日本原燃株式会社	
資料番号	外竜巻 34 <u>R 4</u>
提出年月日	令和 4 年 <u>10 月 14 日</u>

## 設工認に係る補足説明資料

飛来物防護ネット，安全冷却水冷却塔及び

配管の仕様表記載項目について

図1 飛来物防護ネット(再処理設備本体用 安全冷却水系冷却塔B)の構造図(1/2)

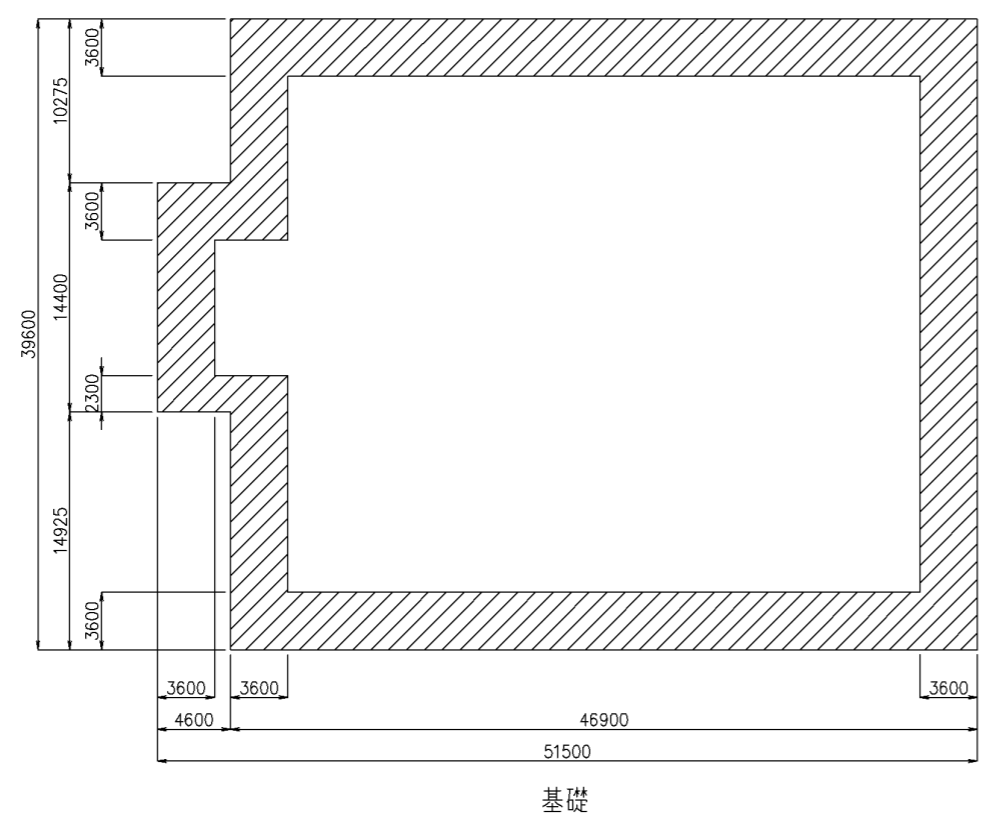
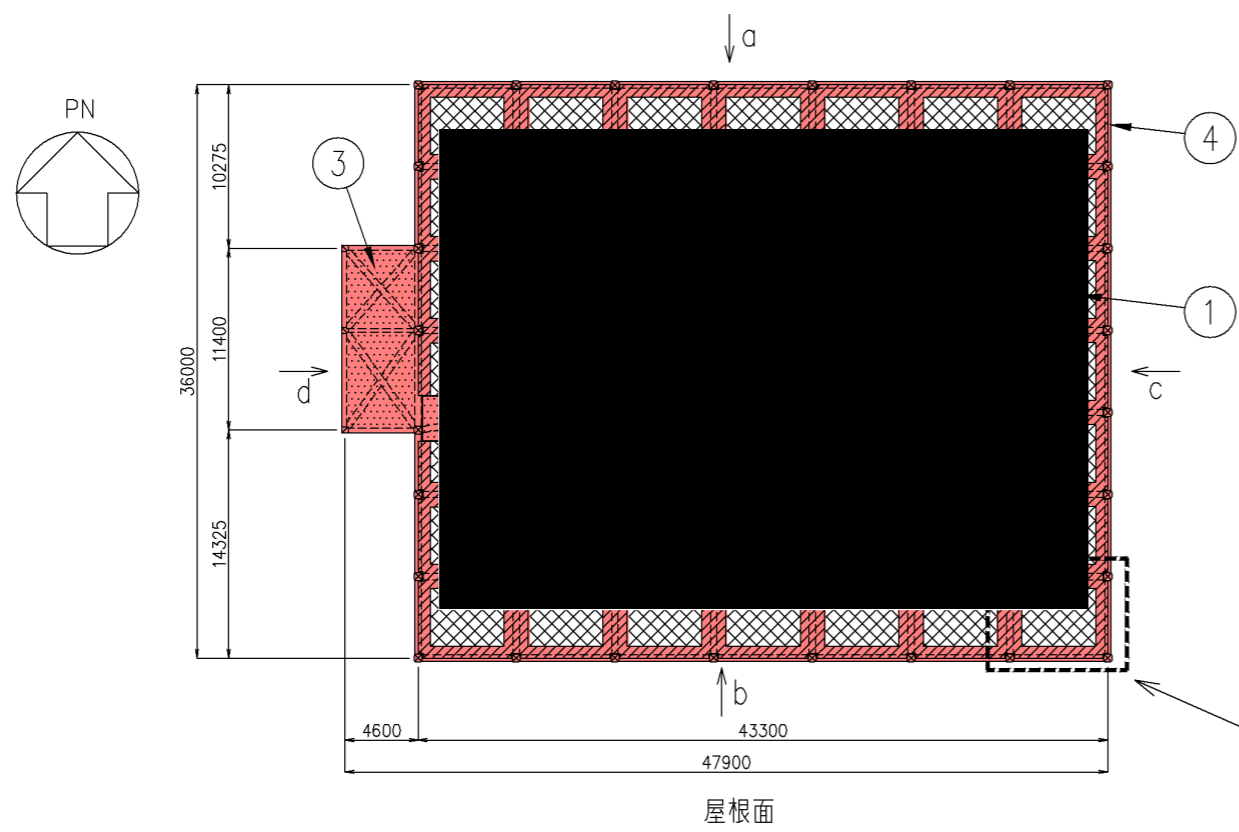
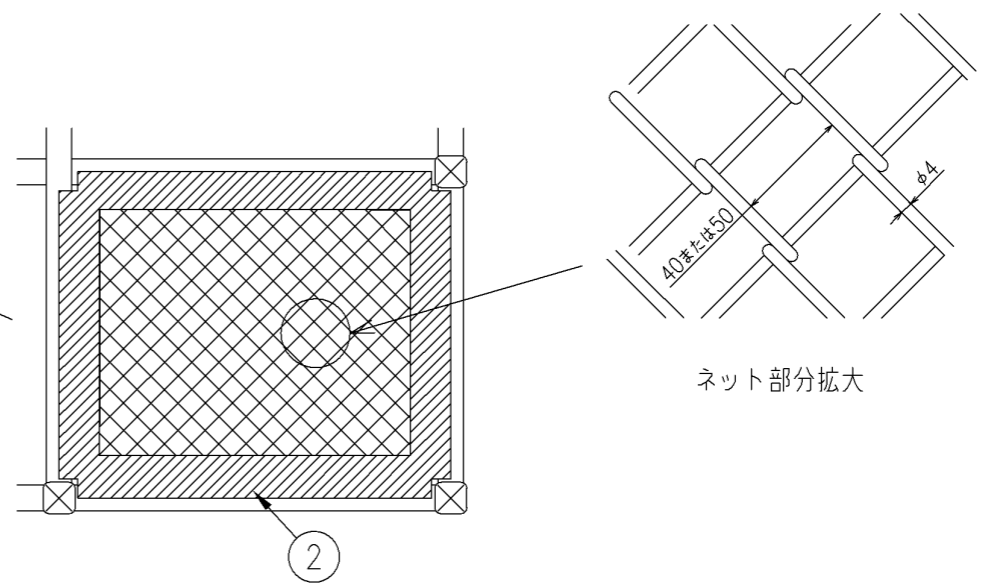
①については、基本設計方針において支持架構に直接設置する防護ネットは補助防護板を設置する方針を記載するとともに飛来物防護ネットの構造図で具体的な設置箇所に示す。(図1参照)使用前事業者検査においては、構造図に示す箇所に補助防護板が設置されていることを確認する。

耐火被覆に係る塗装の施工範囲は、当社の熱影響評価において、外部火災防護対象施設又は外部火災防護対象施設等に波及的影響を及ぼし得る施設を許容温度以下とするために施工が必要な範囲を確認している。設計結果が図面であることから、仕様表には耐火被覆に係る塗装の施工範囲を決定するための設計条件である離隔距離表を記載し、構造図で主な施工範囲を記載する。(図1、2参照) 使用前事業者検査では、離隔距離表及び構造図に基づき、必要な部材に耐火被膜に係る塗装が施工されていることを確認する。

耐火被覆に係る塗装の施工範囲を赤着色及び注記で明示

※ は耐火被覆の施工範囲を示す。主材厚さは2mm以上。  
耐火被覆は、輻射を遮るように周方向全体に耐火被覆を施すこととする。  
ただし、想定される火災の高さよりも高い天面の防護板については、  
受熱面側に耐火被覆を施す。

図1 飛来物防護ネット(再処理設備本体用 安全冷却水系冷却塔B)の構造図(2/2)

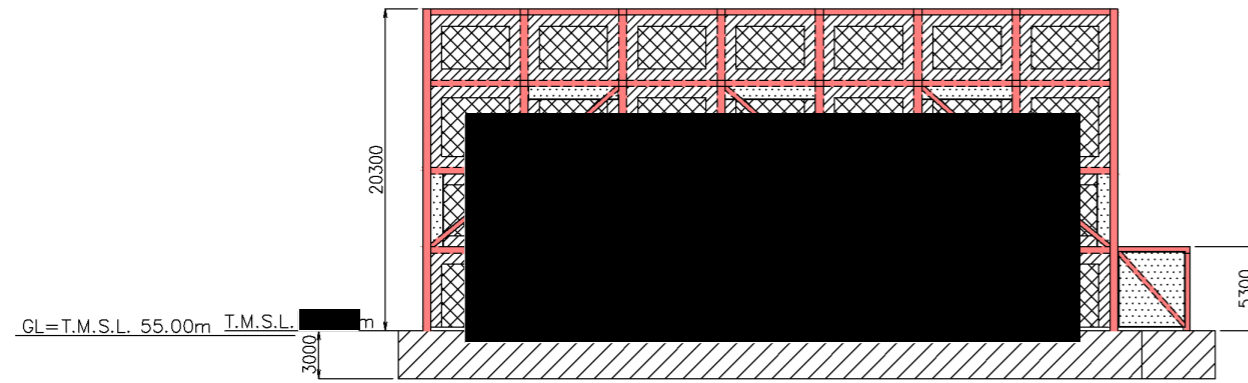
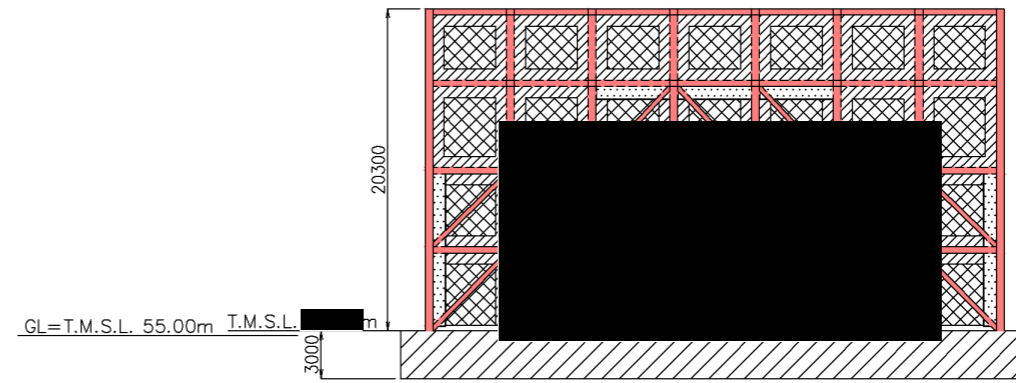
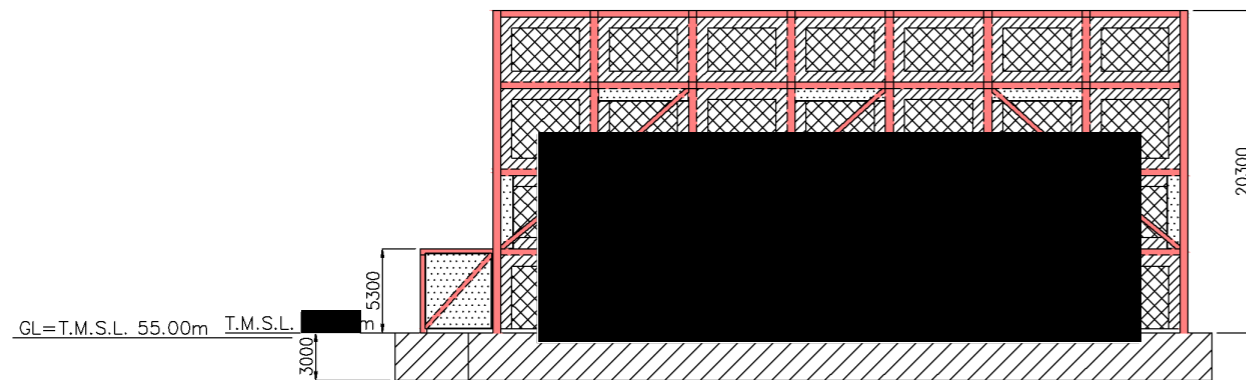
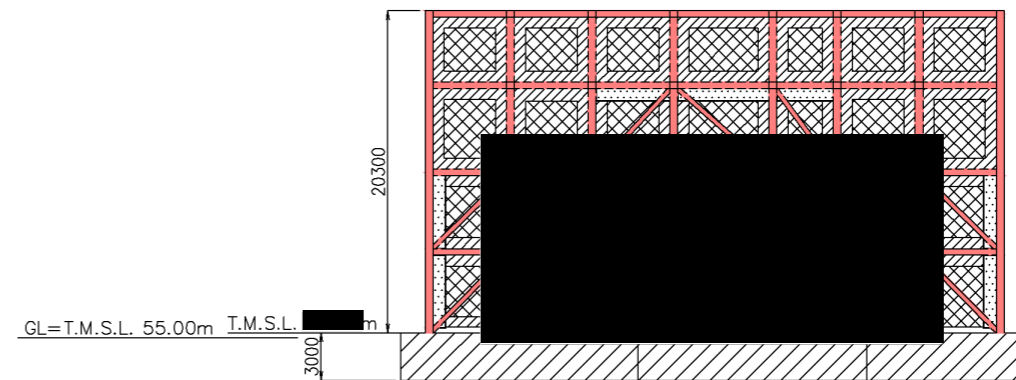
耐火被覆に係る塗装の施工範囲を赤着色及び注記で明示

※  は耐火被覆の施工範囲を示す。主材厚さは2mm以上。  
耐火被覆は、輻射を遮るように周方向全体に耐火被覆を施すこととする。  
ただし、想定される火災の高さよりも高い天面の防護板については、受熱面側に耐火被覆を施す。
